Przebudowa sieci ciepłowniczej na odcinku od komory C31 do
komory C29 przy ul. Woronicza w Warszawie, Dzielnica Mokotów.

PROJEKT CZASOWEJ ORGANIZACJI RUCHU

OPINIA DO PROJEKTU ORGANIZACJI RUCHU

OPINIA DO PROJEKTU CZASOWEJ ORGANIZACJI RUCHU

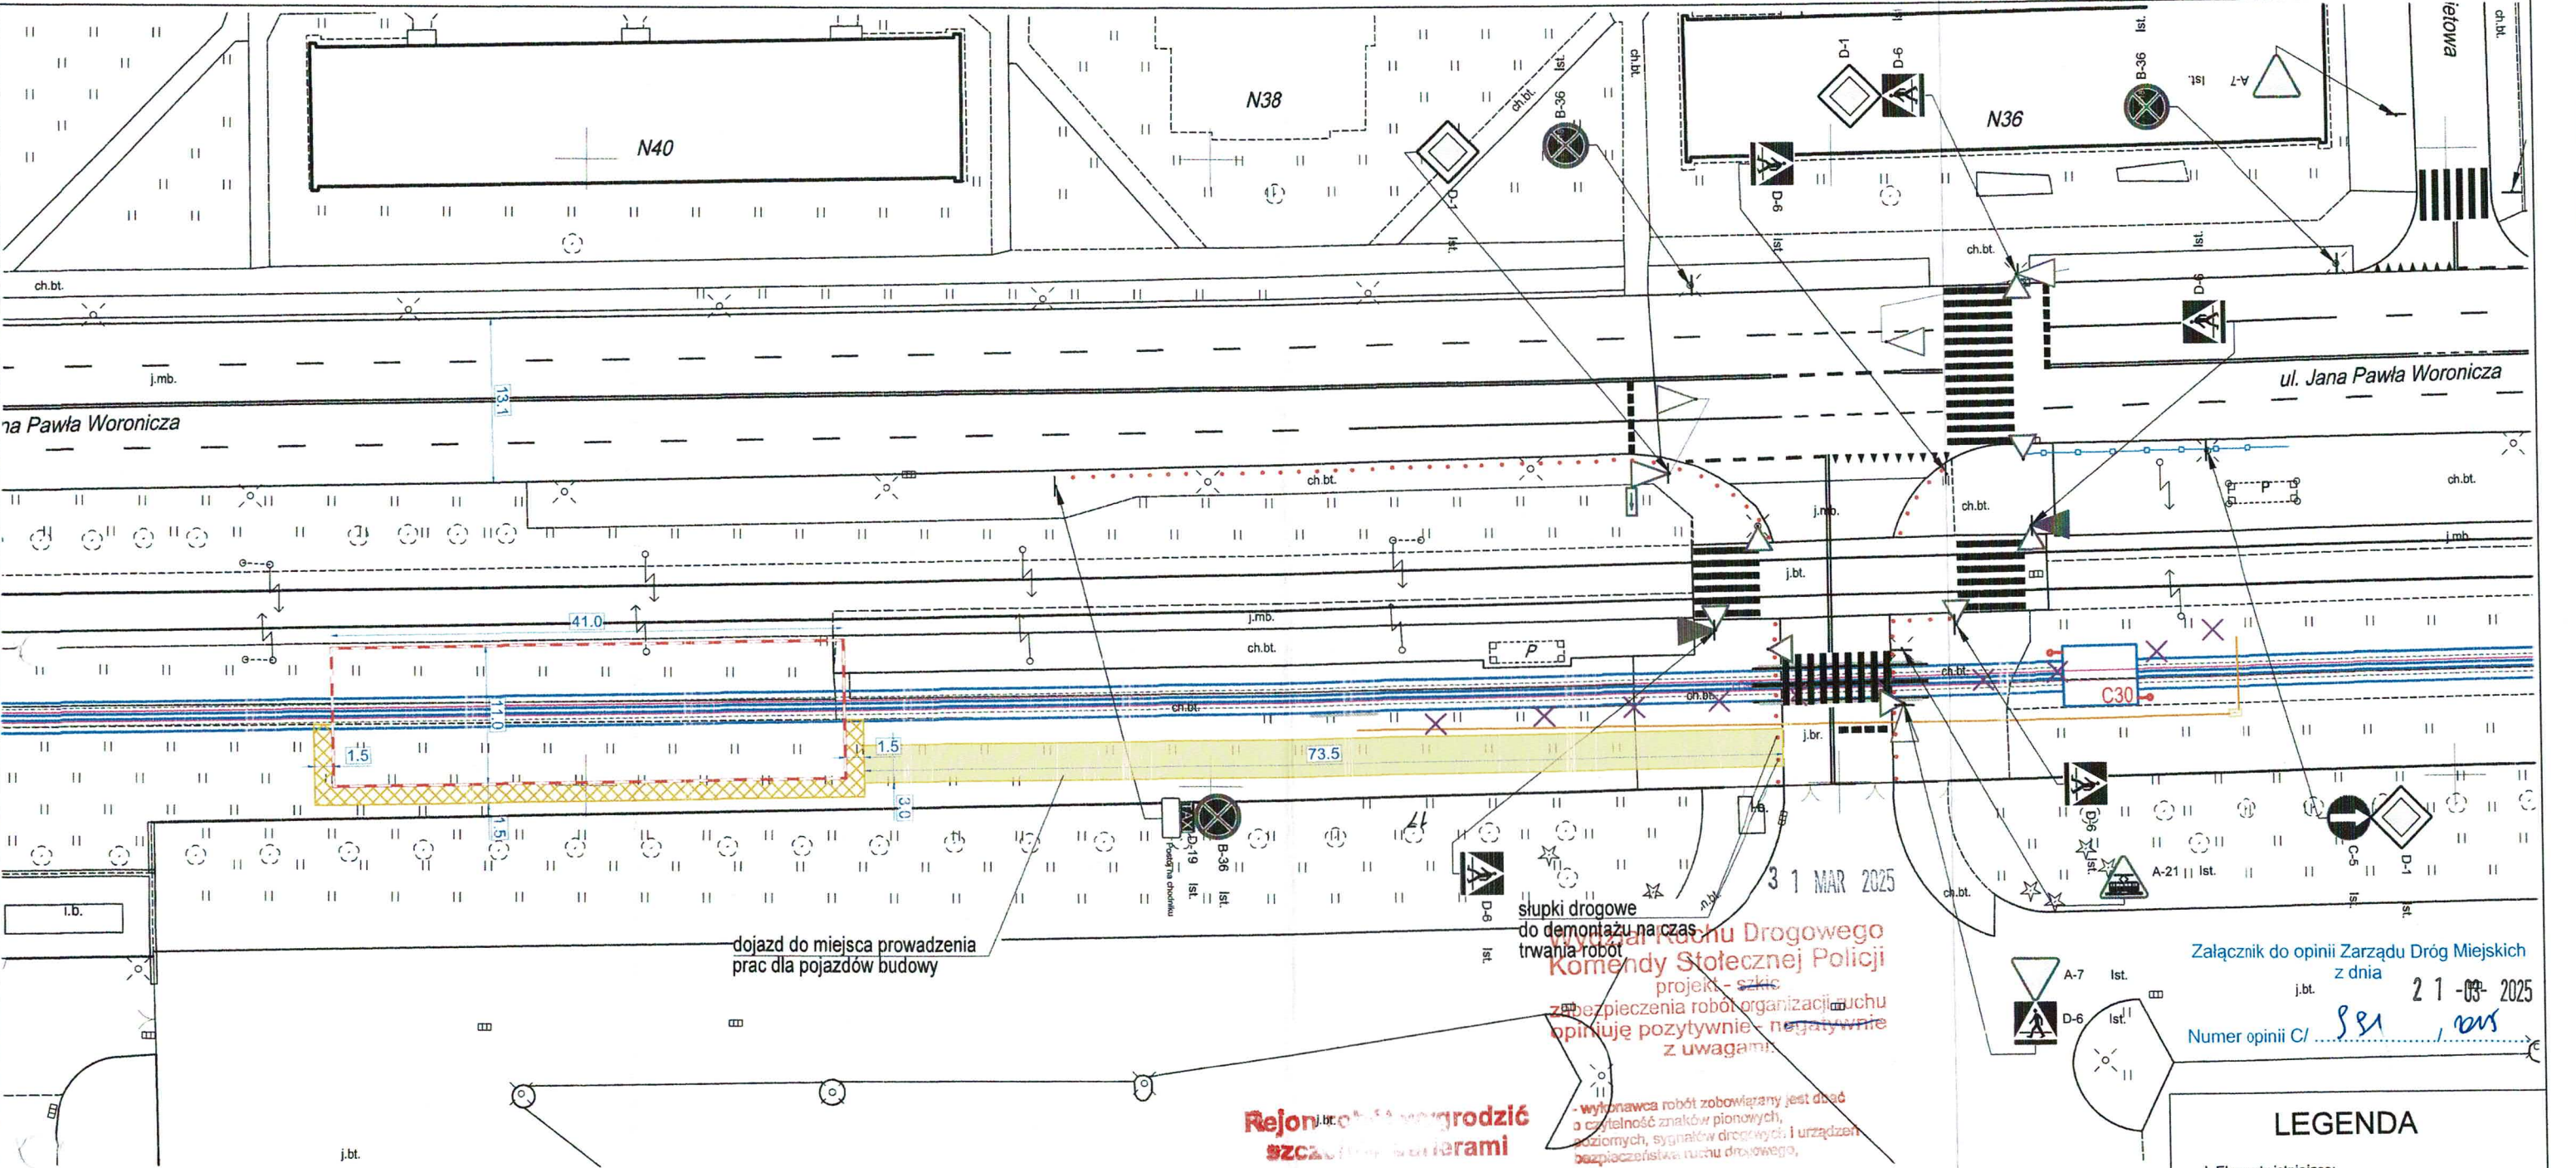
Rejon robót zabezpieczyć szczerami i barierami

- wykonawca robót zobowiązany jest dbać o czytelność znaków pionowych, poziomych, sygnałów drogowych i urządzeń bezpieczeństwa ruchu drogowego,

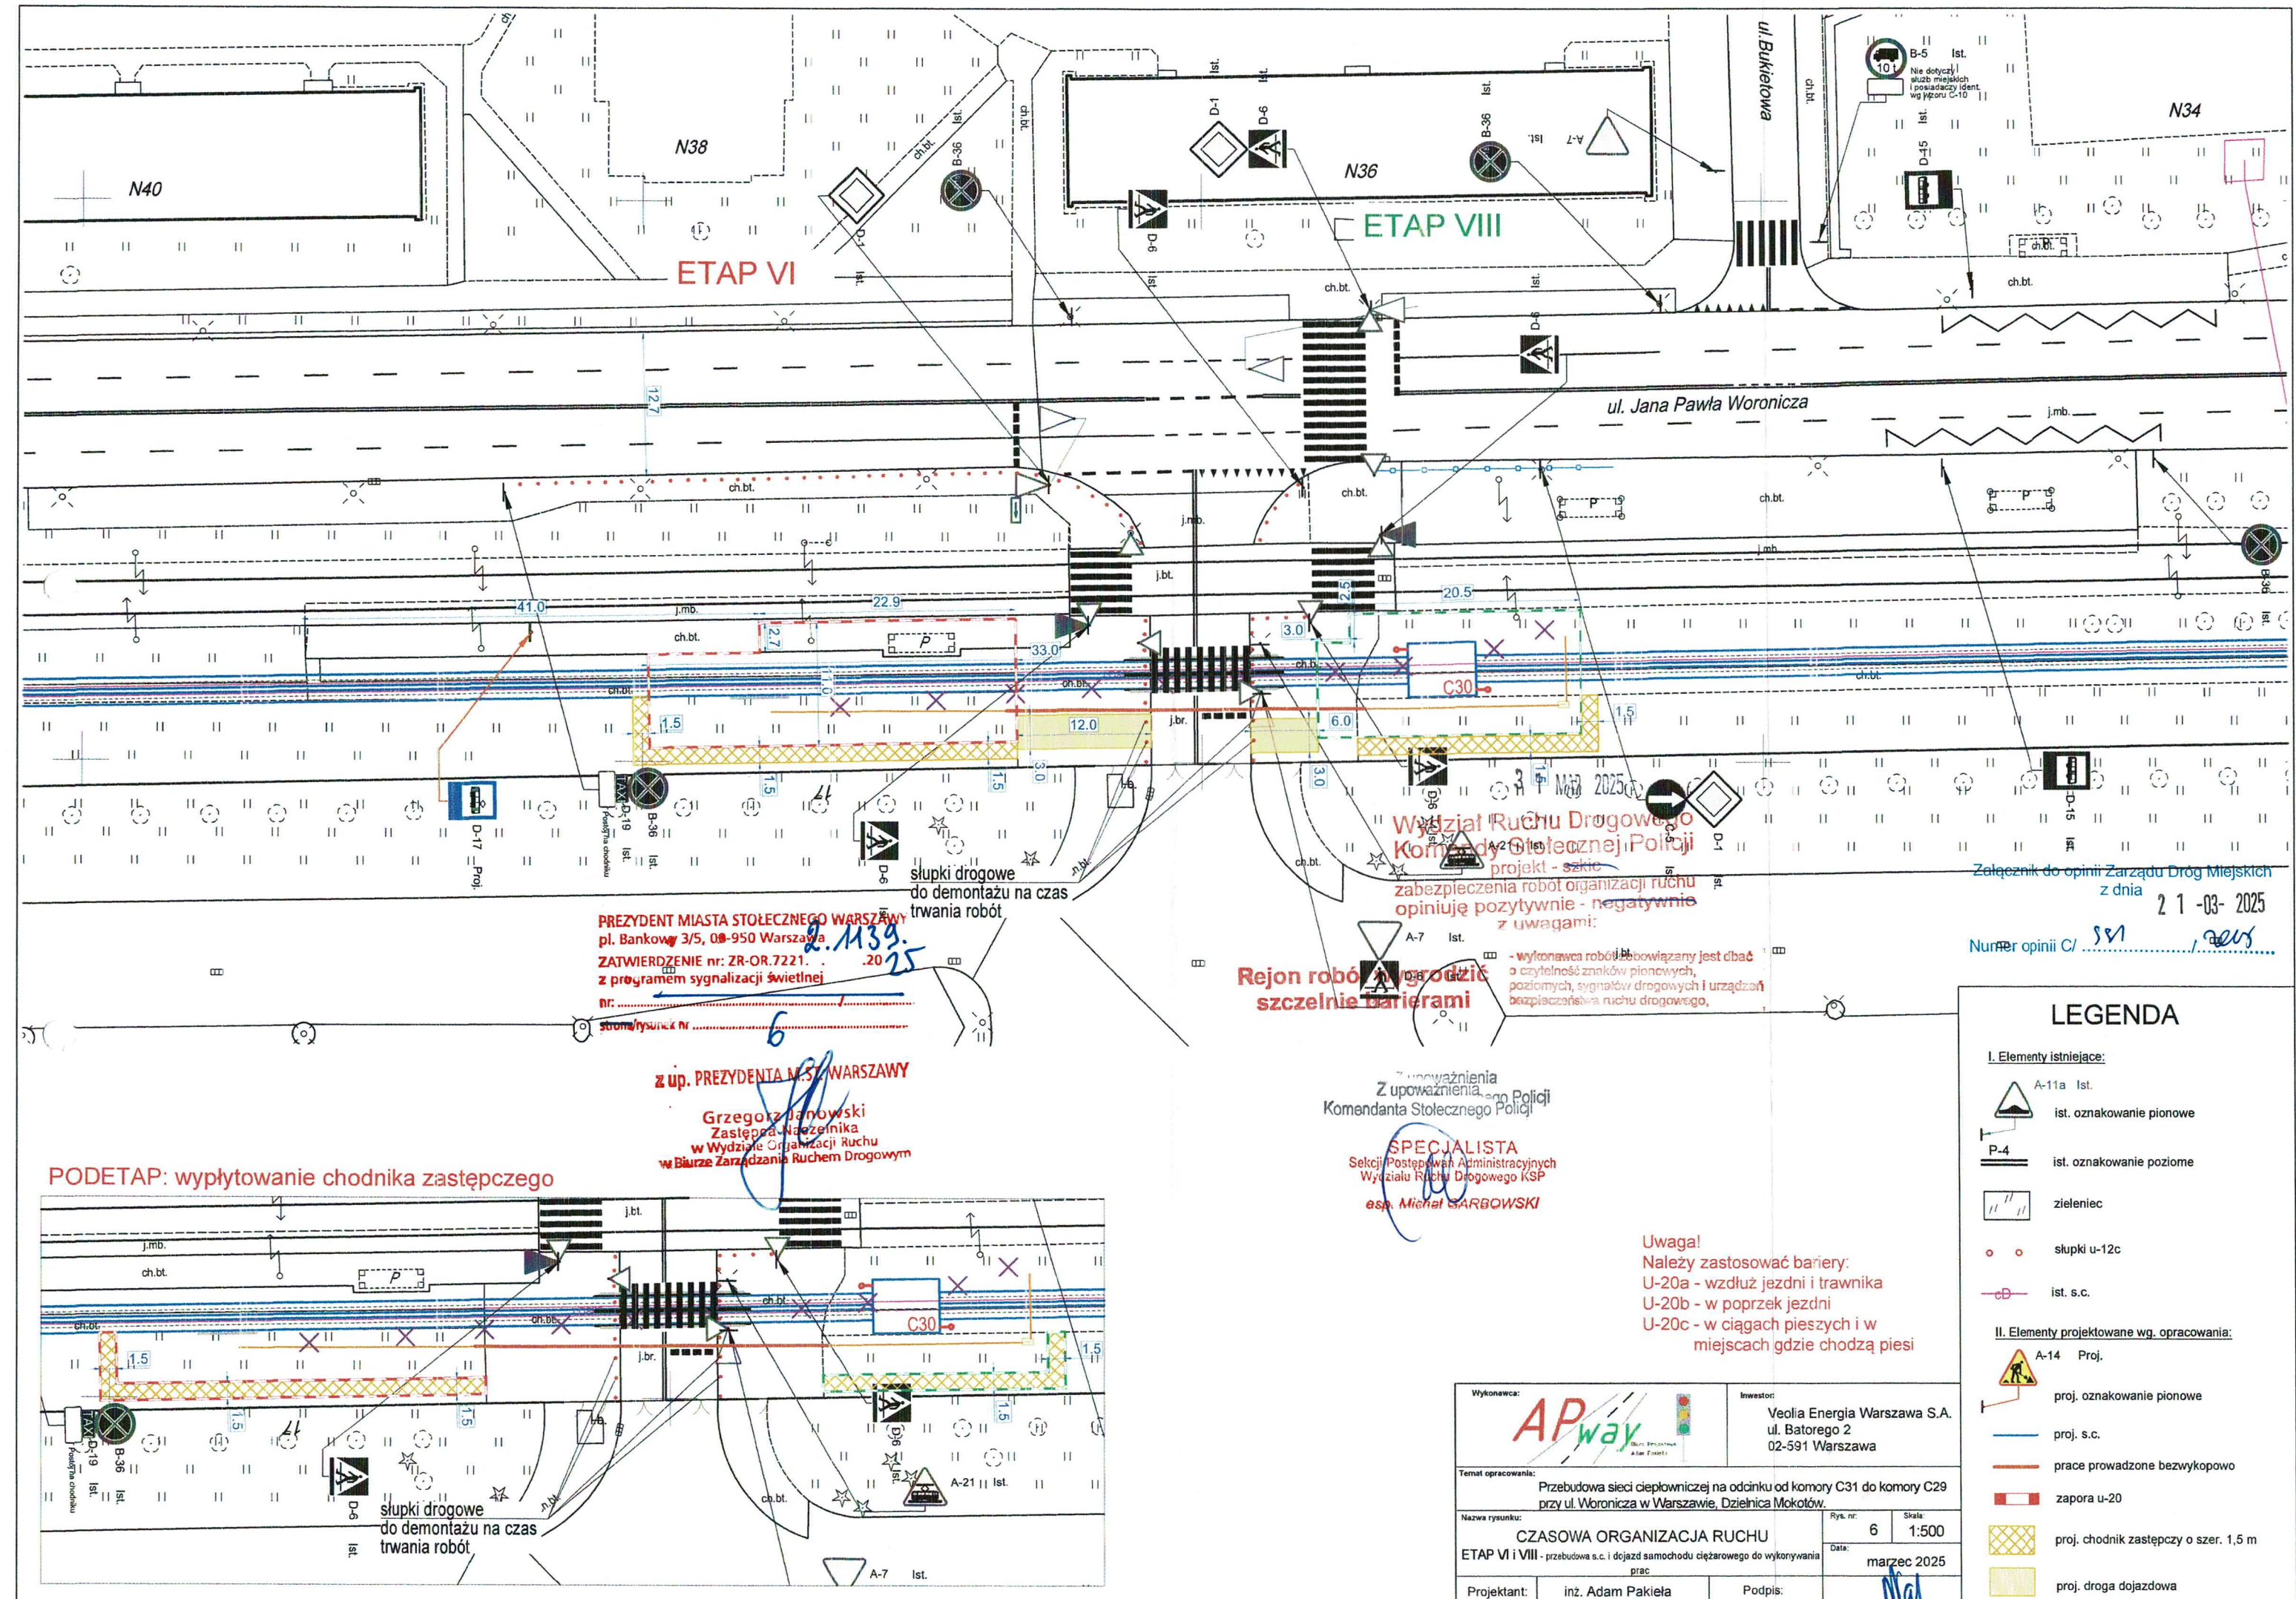
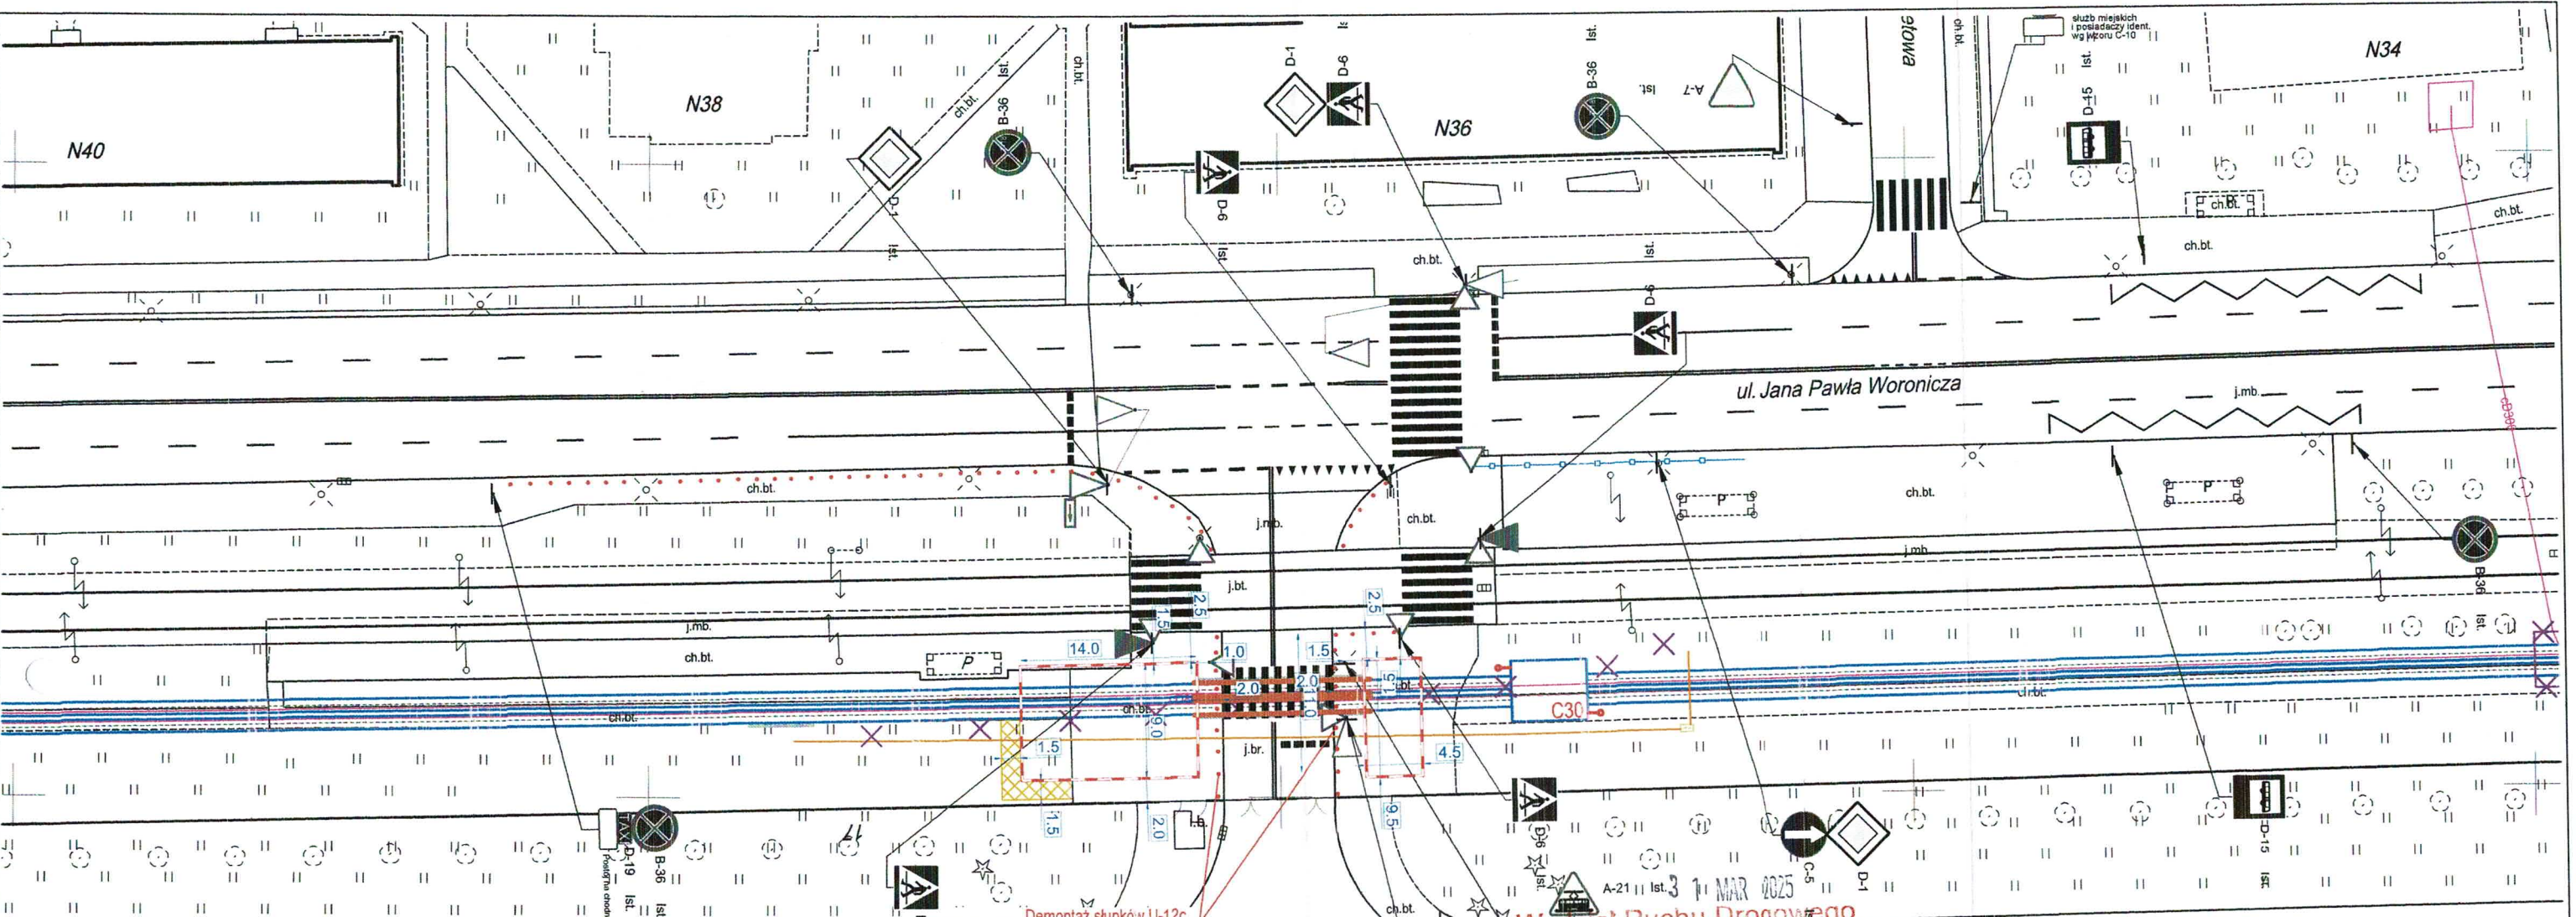
Rejon robót wygrodzić
szczelnie barierami
